NOTAT

Sammenfattende redegørelse - For Kommuneplantillæg nr. 17, Lokalplan nr. 482, for et område til teknisk anlæg ved Stenmose, Ådum med tilhørende miljørapport

Notat - behandling af bemærkninger og indsigelser til Forslag til Tillæg 7 og Lokalplan 482 med tilhørende miljøvurdering

Figur 1-3. Støjudbredelseskort fra solcelleanlægget med trackere i driftsfasens aftenperiode. Bemærk at støjudbredelseskortet viser støjniveauer uden evt. +5 dB i genetillæg. Resultatet af beregningerne af støj fra faste paneler kan ses i miljøkonsekvensrapporten.

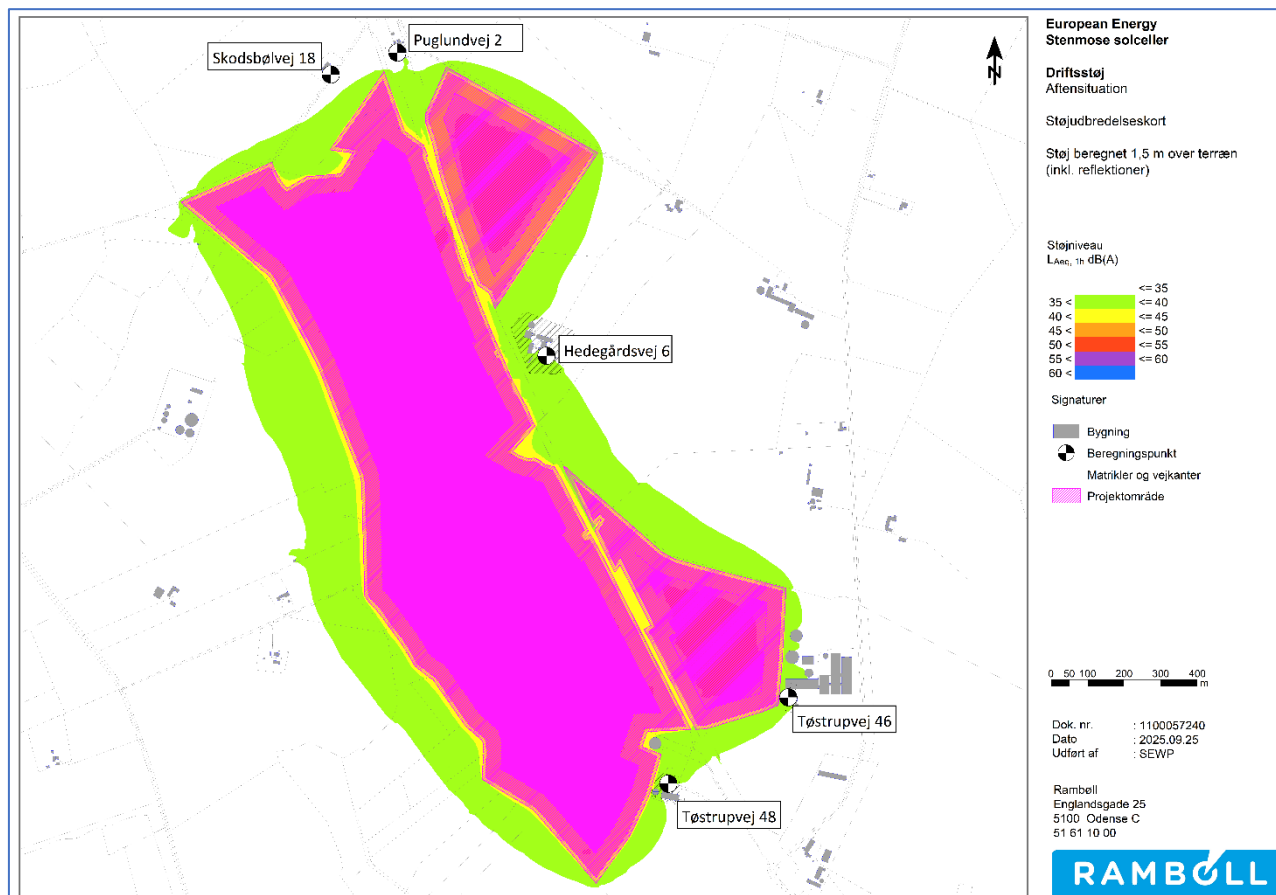
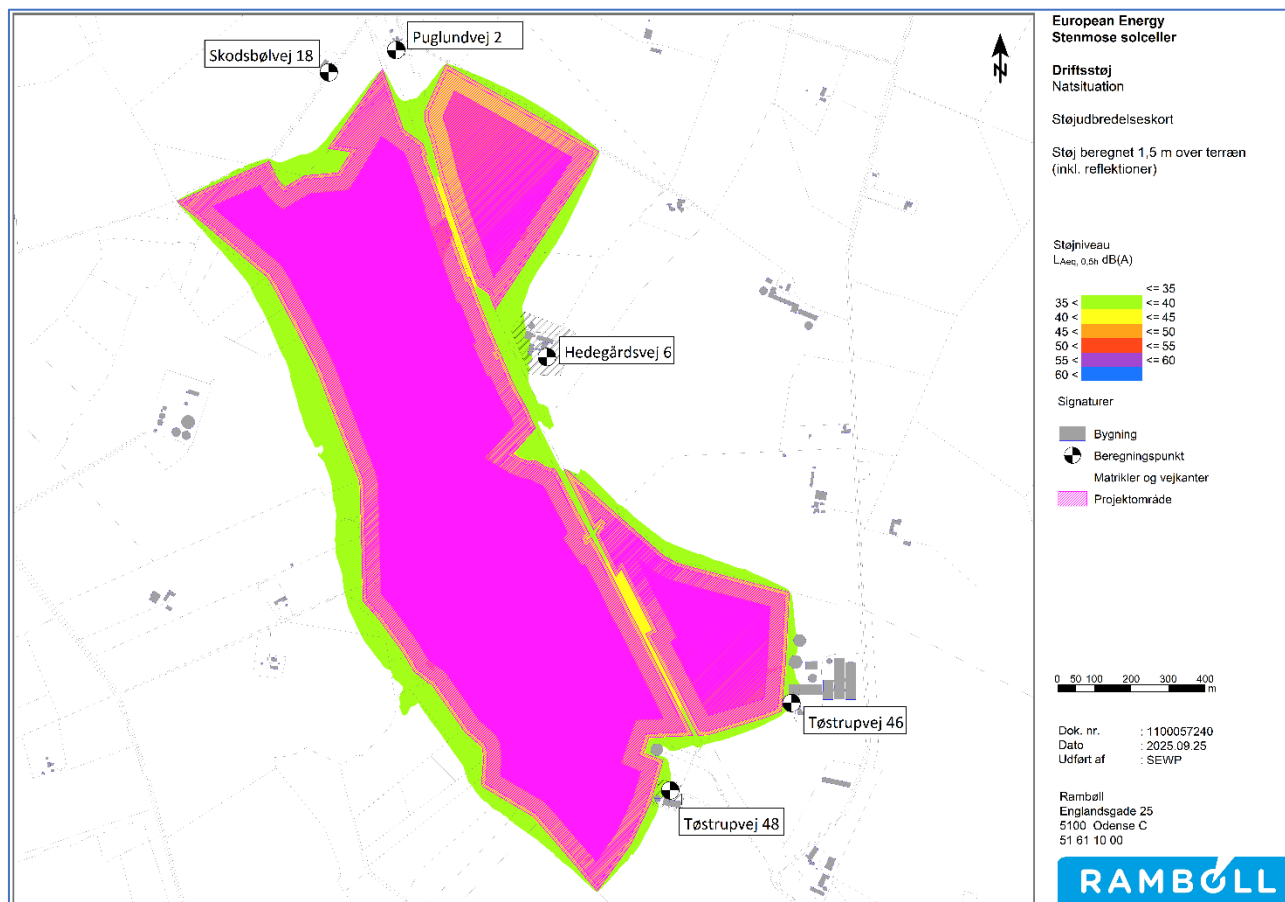
Høringen har også givet anledning til, at der er udarbejdet supplerende støjberegninger, for at sikre, at solpaneler på faste stativer og bevægelige paneler (trackere) er miljøvurderet ligeværdigt. De supplerende støjberegninger har ikke givet anledning til ændringer i planerne.

Solcelleanlægget kan være i drift i natperioden, som gælder fra kl. 22 – 07, da der typisk er sol i sommerperioden i de tidlige morgentimer fra kl. 06 – 07. Men erfaringen siger, at anlægget ikke er i fuld drift i de tidlige morgentimer, og at inverterne derfor støjer 10 dB mindre i den pågældende periode mellem kl. 06-07

Der er derfor opstillet to kritiske scenarier for støjen i drift ved et solcelleanlæg med tracker teknologi:

Punktberegninger vist senere i dette kapitel kan beregnes uden refleksionsbidrag og kan derfor sammenholdes direkte med støjgrænsen.

Til sammenligning med støjgrænserne anvendes således kun resultater for punktberegninger ved de nærmeste naboer. Beregningspunkterne er placeret ved boligen på den konkrete ejendom, omkring 15 meter fra selve boligen i retning mod projektområdet og 1,5 meter over terræn. Ved boliger med udnyttet 1. sal er støjpåvirkningen yderligere beregnet i højden 4,5 meter over terræn svarende til placering af vindue på 1. sal. Støjbelastningen er beregnet som fritfeltsværdier, som kan direkte sammenholdes med støjgrænserne, da grænseværdierne ligeledes er fritfeltsværdier. Fritfeltsværdier betyder, at støjniveauet er beregnet uden hensyntagen til eventuelle lydrefleksioner.

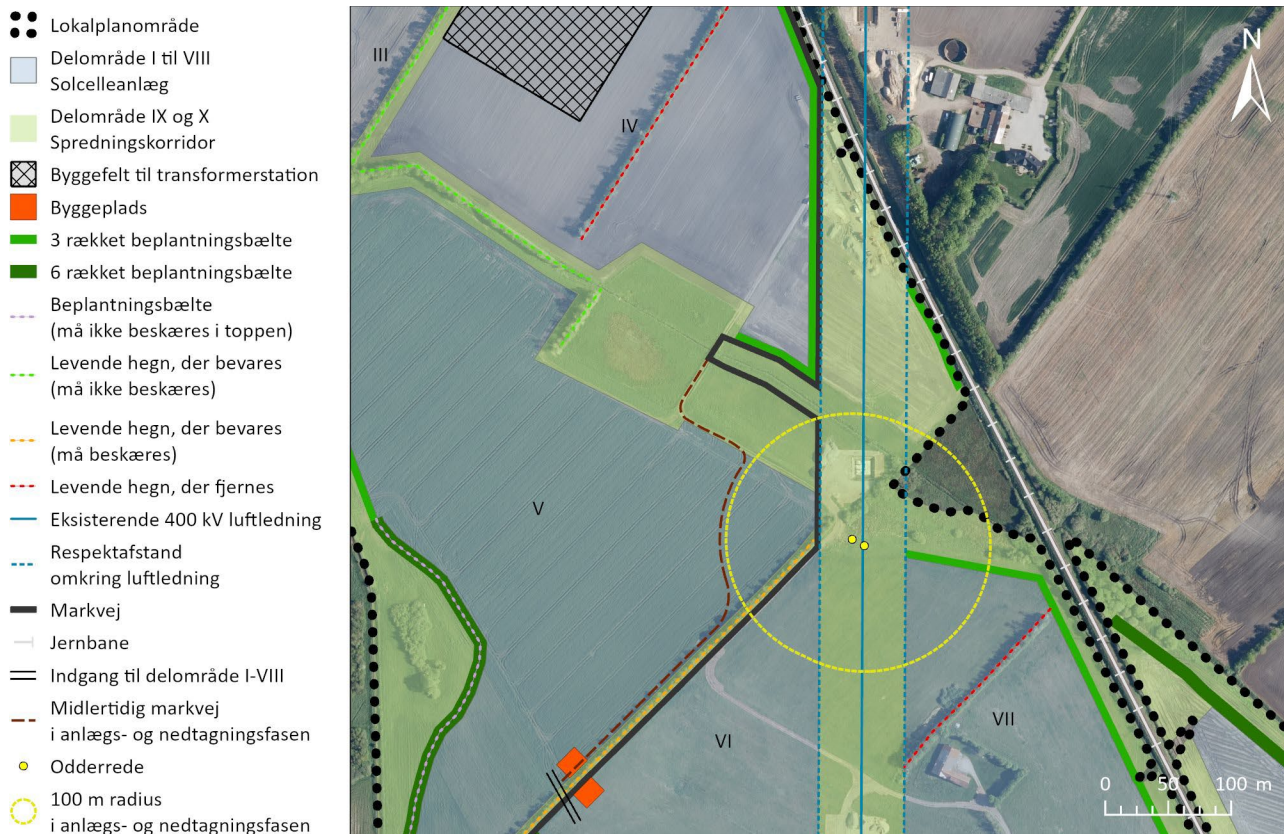
Det fremgår af arter.dk, at privatpersoner i april 2024 har foretaget et fund af en odderrede med en hun og unger. Derudover er der registreret odder i nærområdet. Som grundlag for at udarbejde planer og miljøvurdering er det derfor forudsat, at der antages at være odder i området, herunder de to vandløb Tøstrup Bæk og Grædebæk, og at der derfor skal tages hensyn til odder i projektet.

Som det bl.a. fremgår af miljøvurderingsrapportens miljøstatus for odder, er arten territoriell og har store territorier, som blandt andet kan være 10-20 km store, hvilket afhænger af køn og levestedernes egnet. På grund af oddernes behov for store territorier forventes det ikke, at der findes flere ynglende odder i projektområdet end den førnævnte odderrede. Odderne er nataktive og følsomme over for uforudsigelig støj og menneskelige forstyrrelser, hvilket særligt gør sig gældende for hunner med unger, som ikke i samme grad kan trække midlertidigt ud af området.

Hensynet til odder, herunder den konkrete rede, er vægtet højt i disponeringen af solcelleanlægget. Odderreden er inden for den del af området, som kun må anvendes til spredningskorridor for dyrelivet, og der er blandt andet sikret mulighed for spredning langs de eksisterende vandløb. Der vil derfor ikke være solcelleanlæg omkring reden, hvor arealerne vil fremstå ekstensive. Der er desuden i projekttilladelsen udlagt en 100 meter respektafstand omkring reden, som betyder, at der i anlægs- og nedtagningsfasen kun må arbejdes inden for den radius i perioden marts-maj. Respektafstanden på 100 meter er understøttet af krav, som svarer til de anbefalinger, der fremgår af Aarhus Universitets opdaterede håndbog om dyrearter på Habitatdirektivets bilag IV om bl.a. odder. De 100 meter buffer med restriktioner for anlægsperiode er fastlagt for at minimere forstyrrelse fra nedramning og øvrig anlægsstøj. Støjen fra anlægget i drift er mere forudsigelig og markant mindre, hvorfor det antages at påvirke i mindre grad. Perioden marts-maj begrundes med at være de perioder, hvor der er mindst sandsynlighed for at være hunner med små unger i området. Derudover skal anlægsarbejde undgås inden for den 100 meter respektafstand i perioder, hvor der er vedvarende frost på søer, vandløb og fjorde, hvor oddernes adgang til føde er begrænset. Arbejde i anlægs- og nedtagningsfasen vil desuden foregå i dagtimerne, hvor odderne er inaktive.

Lokalplanen og projekttilladelsen indeholder begge krav om, at vildthege og dyrehege skal etableres mindst 20 cm fra jorden for at sikre, at blandt andet odder kan færdes uhindret på tværs af hele området. Undtaget heraf er kun inde for det areal, som skal anvendes til selve transformerstationen, hvor færdsel af dyr vurderes uhensigtsmæssigt.

Dette indskrives i lokalplanen under bestemmelser punkt 8.4 og tilføjes til vilkår 6 i projekttilladelsen.

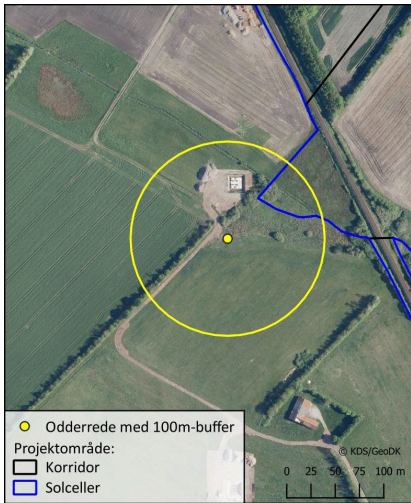
Ændringer af Lokalplan nr. 482 affødt af indkomne bemærkninger:

Side i lokalplanen	Eksisterende tekst	Erstattes/suppleres med følgende tekst
Side 12 under overskriften Skilte	Inden for lokalplanområdet kan der opsættes henvisningskilte og informationsskilte, som omhandler solcelleanlægget. Lokalplanen	Inden for lokalplanområdet kan der opsættes henvisningskilte og informationsskilte, som omhandler solcelleanlægget. Lokalplanen fastsætter krav til udformning, herunder at

fastsætter krav til udformning, herunder at skiltene ikke må belyses.	skiltene ikke må belyses. Der må desuden opsættes forbudsskilte mod løse hunde ved vejindgang til planområdet ved de markveje, som ses på Kortbilag 3.
Side 25 under overskriften Natura2000	I projektet til solcelleanlægget er der indarbejdet en afværgeforanstaltning omkring en registrering af odder i lokalplanområdet. Afværgeforanstaltningen er en respektafstand i en radius på 100 meter omkring odderlokaliteten, hvor der i anlægs- og nedtagningsfasen kun arbejdes i perioden marts-maj. I driftsfasen skal vildthege og strømførende hegn omkring byggefeltet til solcelleanlægget hæves minimum 20 cm for at sikre, at bl.a. odder kan færdes uhindret på tværs af planområdet. Derudover skal der være spredningskorridorer omkring vandløbene, som kan være ledelinjer for odderne. Ved den gennemførte konsekvensvurdering vurderes det, at planer og projekt ikke vil påvirke odderens gunstige bevaringsstatus i nærliggende Natura 2000-områder.	I projektet til solcelleanlægget er der indarbejdet en afværgeforanstaltning omkring en registrering af odder i lokalplanområdet. Afværgeforanstaltningen er en respektafstand i en radius på 100 meter omkring odderlokaliteten, hvor der i anlægs- og nedtagningsfasen kun arbejdes i perioden marts-maj. I driftsfasen skal vildthege og strømførende hegn omkring byggefeltet til solcelleanlægget hæves minimum 20 cm for at sikre, at bl.a. odder kan færdes uhindret på tværs af planområdet. Derudover skal der være spredningskorridorer omkring vandløbene, som kan være ledelinjer for odderne. Ved den gennemførte konsekvensvurdering vurderes det, at planer og projekt ikke vil påvirke odderens gunstige bevaringsstatus i nærliggende Natura 2000-områder. I forbindelse med høringsfasen til planforslagene har et høringssvar betydet, at der er indarbejdet et supplement til lokalplanens bestemmelse om skilte, som fastlægger, at der må opsættes forbudsskilte om, at hunde skal føres i snor for at undgå forstyrrelser af oddere fra løse hunde. Supplementet er et ekstra hensyn, som vurderes at være i overensstemmelse med de hensyn, som skal varetages for oddere.

Side 41 under overskriften 400 kV luftledningen	400 kV luftledningen (11.06.2024-1015775503) - Byggenavn: HL40004 Endrup-Stovstrup 400 kV luftledningen er omfattet af en tinglyst servitut for et servitutareal på 2 x 34 meter symmetrisk areal omkring luftledningens midte. Servitutarealet har en samlet bredde på 68 meter. Inden for servitutarealet må der ikke etableres nyt byggeri. Arealet må ikke beplantes med træer og andre vækster, der må antages at kunne blive højere end 3 meter, uden forudgående tilladelse. Alle former for arbejde og transport på servitutarealet skal de til enhver tid fastsætte respektafstande omkring Luftledningsanlægget overholdes. De på aftaletidspunktet gældende regler foreskriver, at hverken personer, værktøj eller nogen del af det ved arbejdet eller transporten anvendte materiel må befinde sig i større højde over jorden end 3 meter inden for 15 meter i vandret afstand. Dele af servitutarealet er inden for lokalplanområdet, hvor arealet friholdes for byggeri og er udlagt til spredningskorridor. Bredden er fastlagt til med respektafstand til yderste ledere. Beplantning inden for servitutarealet må maksimalt være 3 meter høj. Realisering af lokalplanen vil ikke hindre tilsyn og drift med luftledningen.	400 kV luftledningen (11.06.2024-1015775503) - Byggenavn: HL40004 Endrup-Stovstrup 400 kV luftledningen er omfattet af en tinglyst servitut for et servitutareal på 2 x 34 meter symmetrisk areal omkring luftledningens midte. Servitutarealet har en samlet bredde på 68 meter. Inden for servitutarealet må der ikke etableres nyt byggeri. Arealet må ikke beplantes med træer og andre vækster, der må antages at kunne blive højere end 3 meter, uden forudgående tilladelse. Alle former for arbejde og transport på servitutarealet skal de til enhver tid fastsætte respektafstande omkring Luftledningsanlægget overholdes. De på aftaletidspunktet gældende regler foreskriver, at hverken personer, værktøj eller nogen del af det ved arbejdet eller transporten anvendte materiel må befinde sig i større højde over jorden end 3 meter inden for 15 meter i vandret afstand. Dele af servitutarealet er inden for lokalplanområdet, hvor arealet friholdes for byggeri og er udlagt til spredningskorridor. Bredden er fastlagt til med respektafstand til yderste ledere. Beplantning inden for servitutarealet må maksimalt være 3 meter høj. Realisering af lokalplanen vil ikke hindre tilsyn og drift med luftledningen.

<i>forringelse af odders levesteder på grund af rekreative forstyrrelser fra løse hunde. Opsatte skilte betyder, at hunde skal holdes i snor på markveje i planområdet. Ved udyrkede arealer gælder naturbeskyttelseslovens § 24, som bl.a. fastlægger, at hunde skal føres i snor på udyrkede arealer, og der er på den baggrund ikke fastsat bestemmelser for færdsel med hunde på udyrkede arealer. Inden igangsætning af nedtagningsfasen skal kommunen vurdere, om der er forekomst af odder i området, og om der kan være behov for skiltning.</i>
Side 54 Pkt. 8.4	8.4. Markveje Markveje vist på Bilag 3 skal opretholdes. Færdsel på markveje må ikke hindres. Den gennemgående markvej mellem Tarmvej vest for Tøstrup Bæk og Skodsbølvej må oplægges svarende til det forløb, som er vist på Bilag 3. <i>Den gennemgående, eksisterende markvej må oplægges. Ved omlægning af markvejen skal sikres, at der opretholdes et gennemgående forløb mellem Tarmvej og Skodsbølvej, som forbinder eksisterende markveje.</i>	8.4. Markveje Markveje vist på Bilag 3 skal opretholdes. Færdsel på markveje må ikke hindres. Den gennemgående markvej mellem Tarmvej vest for Tøstrup Bæk og Skodsbølvej må oplægges svarende til det forløb, som er vist på Bilag 3. I anlægs- og nedtagningsfasen for projektet skal markvejen dog omlægges, så trafikken ledes uden om en radius på 100 meter omkring registret yngleområde for odder. Se vejledende kortskitse i højre spalte. <i>Den gennemgående, eksisterende markvej må oplægges. Ved omlægning af markvejen skal sikres, at der opretholdes et gennemgående forløb mellem Tarmvej og Skodsbølvej, som forbinder eksisterende markveje.</i> <i>For at tage hensyn til en registreret odderrede under 400 kV luftledningen, gælder der en undtagelse vedrørende markvejen i anlægs- og nedtagningsfaserne. I perioden juni til februar skal trafik ledes uden om en radius på 100 meter, i princippet som vist på denne kortskitse.</i>  <i>På kortskitsen er vist en 100 meter radius omkring den registrerede odderrede, hvor den midlertidige markvej skal anlægges udenfor. Den lilla stiplede linje viser vejledende hvor markvejen kan omlægges midlertidigt.</i>
